OGGETTO: CONTRODEDUZIONI ALLE OSSERVAZIONI relative al progetto per l'installazione di un nuovo impianto per la produzione di energia da fonte eolica, denominato "Bruncu 'e Niada" costituito da 14 aerogeneratori di potenza unitaria pari a 6,6 MW, per una potenza complessiva pari a 92,4 MW, da localizzarsi nel territorio comunale di Ballao, e dalle relative opere di connessioni per il collegamento alla RTN attraverso la stazione elettrica da realizzare nel Comune di Armungia (SU).

Codice procedura (ID_VIP/ID_MATTM): 5762

OGGETTO: Osservazioni al progetto per l'installazione di un nuovo impianto per la produzione di energia da fonte eolica, denominato "Bruncu 'e Niada" costituito da 14 aerogeneratori di potenza unitaria pari a 6,6 MW, per una potenza complessiva pari a 92,4 MW, da localizzarsi nel territorio comunale di Ballao, e dalle relative opere di connessioni per il collegamento alla RTN attraverso la stazione elettrica da realizzare nel Comune di Armungia (SU).

Figura 1 – Layout impianto

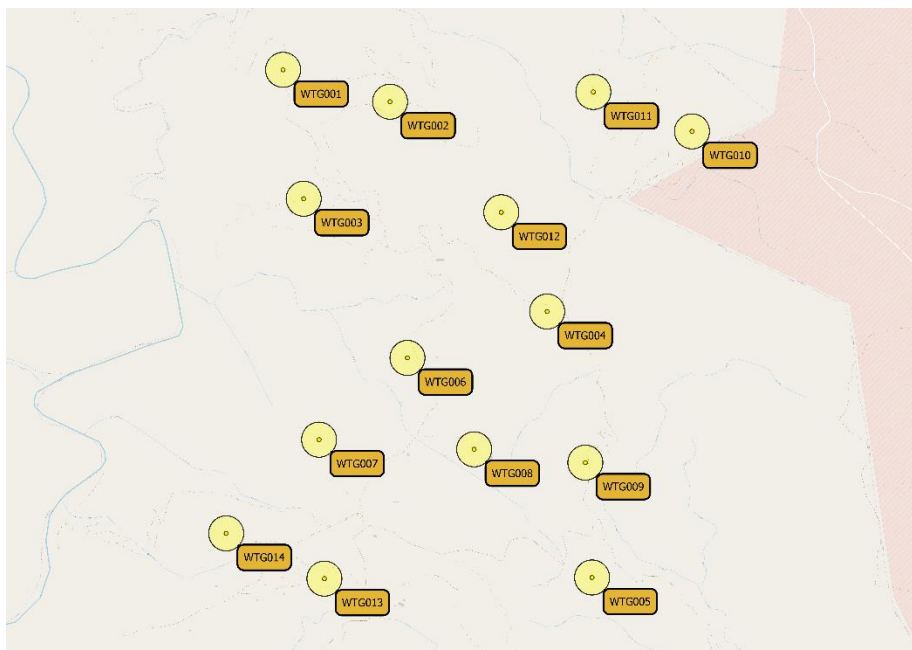
Non è presente alcun elaborato di progetto che tratti della demolizione dell'impianto e del ripristino dei luoghi. Si ritiene che una volta rimosse le torri e recuperati i materiali utili tutte le opere edili ed in particolare i basamenti di fondazione resteranno in situ.

Per quanto concerne la viabilità di accesso e di servizio si suppone che non verrà ripristinato lo stato iniziale perché ormai da ritenersi acquisito nel paesaggio. Nulla viene ipotizzato in merito al ripristino delle condizioni pedologiche delle aree interessate dalle piazzole di servizio.

E' del tutto evidente che non esiste un Piano di ripristino ambientale dell'area, sia perché la demolizione delle opere in cls e lo smaltimento dei materiali di risulta avrebbero costi proibitivi e cozzerebbero con l'impossibilità di reperire una discarica in grado di accogliere un tale volume di rifiuti. Analogo discorso concerne piazzole e strade di servizio interno, la cui persistenza non avrebbe alcuna funzione se non quella del collegamento dei bunker affioranti privi ormai di ogni funzione. Di fatto la reductio in pristinum ad una situazione green field ante operam dei luoghi risulta impossibile.

- È assente dal Piano di dismissione dell'opera qualsiasi impegno che garantisca il completo ripristino della situazione ambientale nella condizione ante operam.

E' stato prodotto il piano di dismissione e ripristino delle opere che è stato caricato nella sua versione definitiva predisposta in risposta alle richieste di integrazioni del progetto (INTEGRAZIONE WIND001.REL002 - Piano di dismissione).

Le operazioni di dismissione riguarderanno:

- Rimozione n°14 aerogeneratori e conferimento in discarica/centro di recupero;
- Rimozione del plinto di fondazione fino ad una profondità di 50 cm e conferimento in discarica dei calcestruzzi/cls;
- Reinverdimento piazzole temporanee, permanenti e aree di stoccaggio;
- Rimozione cavidotto interno di connessione tra gli aerogeneratori e quello esterno di connessione tra gli aerogeneratori e la SSE UTENTE (step-up) 30-150 kV;
- Rimozione e smaltimento delle apparecchiature elettriche ed elettroniche presente all'interno della SSE (cabina di innalzamento tensione o step-up o SET).

Figura 1: impianti da fonte eolica autorizzati nell'area di progetto.

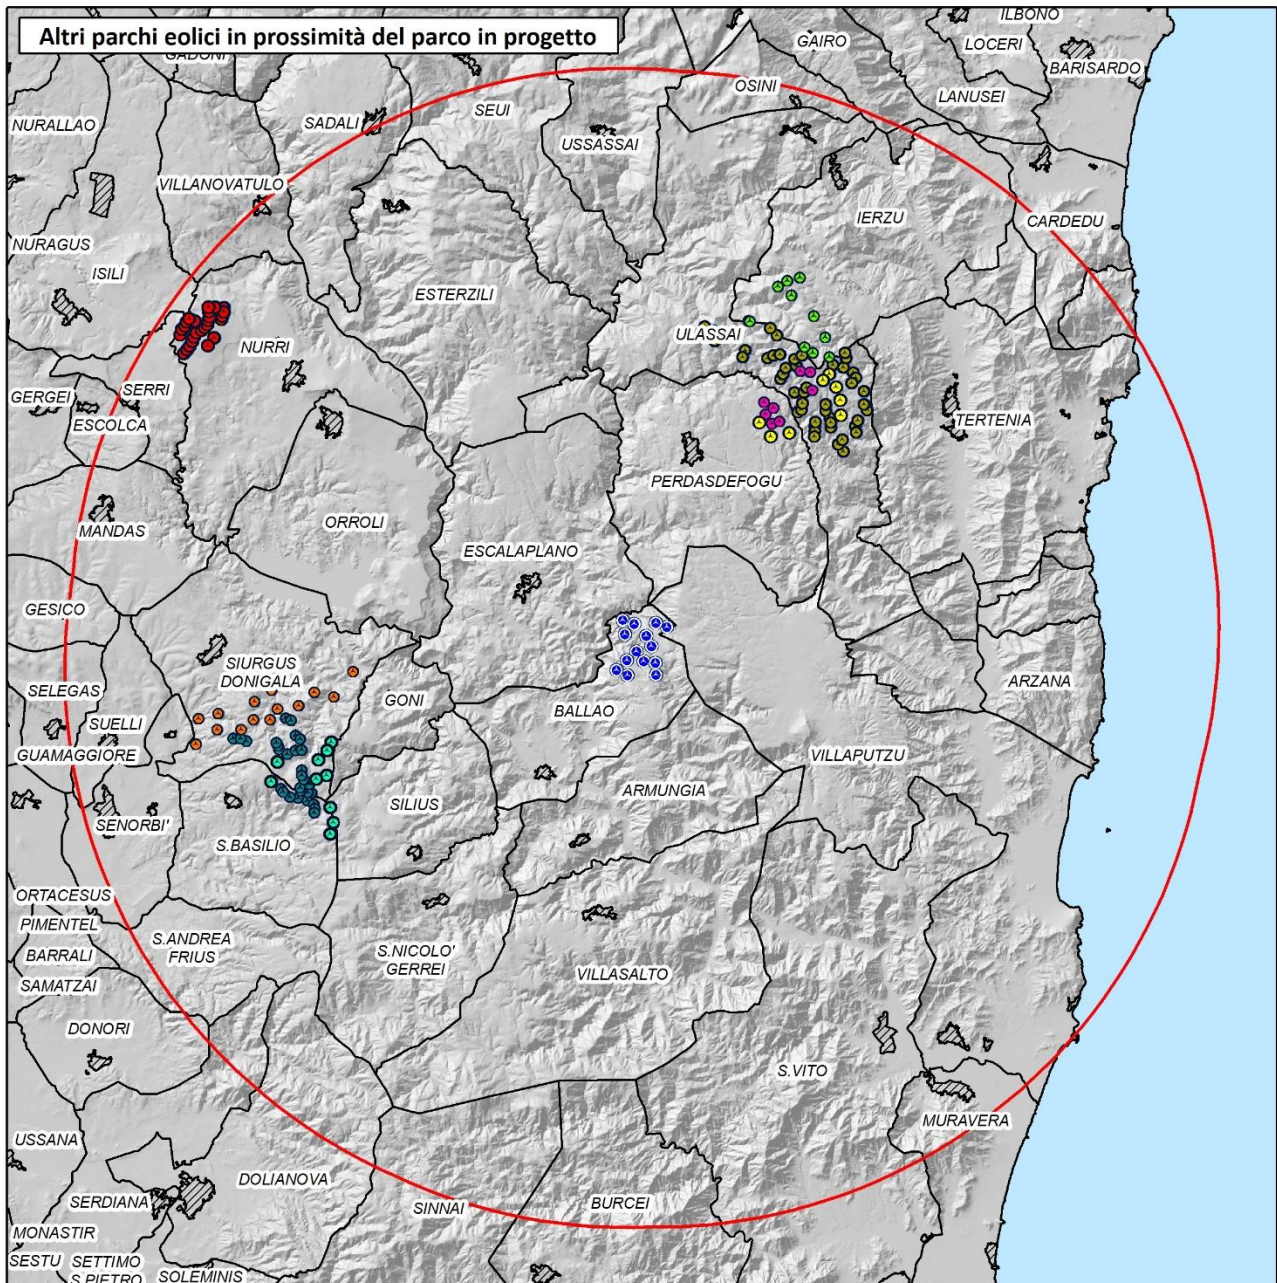
Sono ancora disseminate nell'agro numerose pale eoliche di proprietà privata che producono energia elettrica per le aziende agricole. Non è presente nella documentazione alcuna tavola in cui per gli impianti esistenti e per i predetti, comprensivi del Parco eolico proposto, siano presi in esame gli effetti cumulativi sia nei confronti del paesaggio che dell'ambiente.

Nel caso in esame si verificano le dette condizioni in particolare per i non lontani parchi eolici realizzati o proposti a VIA nei Comuni confinanti, le cui caratteristiche sono state riportate ad inizio paragrafo. Per quanto riguarda specificamente gli impatti cumulativi che ineriscono l'impianto in esame essi dovrebbero quindi essere assunti secondo le seguenti modalità:

a) Impatti cumulativi sulle visuali paesaggistiche dovuti alle dimensioni complessive degli impianti (estensione numero aerogeneratori altezza diametri rotor ecc.) e ai caratteri formali (estetica, areaspazzata, opere infrastrutturali, rapporto con il paesaggio e con le preesistenze, emergenze monumentali sparse nell'area vasta, paesaggio agrario). A tal fine si sarebbero dovuti analizzare gli impatti cumulativi sulle visuali paesaggistiche in riferimento alla densità di impianti all'interno del bacino visivo dell'impianto stesso e/o del contesto paesaggistico di riferimento; alla co-visibilità di più impianti da uno stesso punto di osservazione in combinazione o in successione; agli effetti sequenziali di percezione di più impianti per un osservatore che si muove nel territorio; all'effetto selva e disordine paesaggistico.

In riferimento a questo aspetto si invita a prendere visione delle integrazioni documentali predisposte a seguito di espressa richiesta del Ministero della Cultura circa l'analisi degli impatti cumulativi del progetto.

Integrazioni Relazione paesaggistica_impatti cumulativi, allegato alla presente.

La zona di progetto è inserita in un contesto montano nel quale non sono stati autorizzati nelle immediate vicinanze altri progetti di impianti eolici, così come mostrati nell'elenco e nella mappa sotto riportati, estratti dall'Atlante ATLAIMPIANTI degli impianti del GSE e aggiornati a luglio 2021 (https://atla.gse.it/atlaimpianti/project/Atlaimpianti_Internet.html):
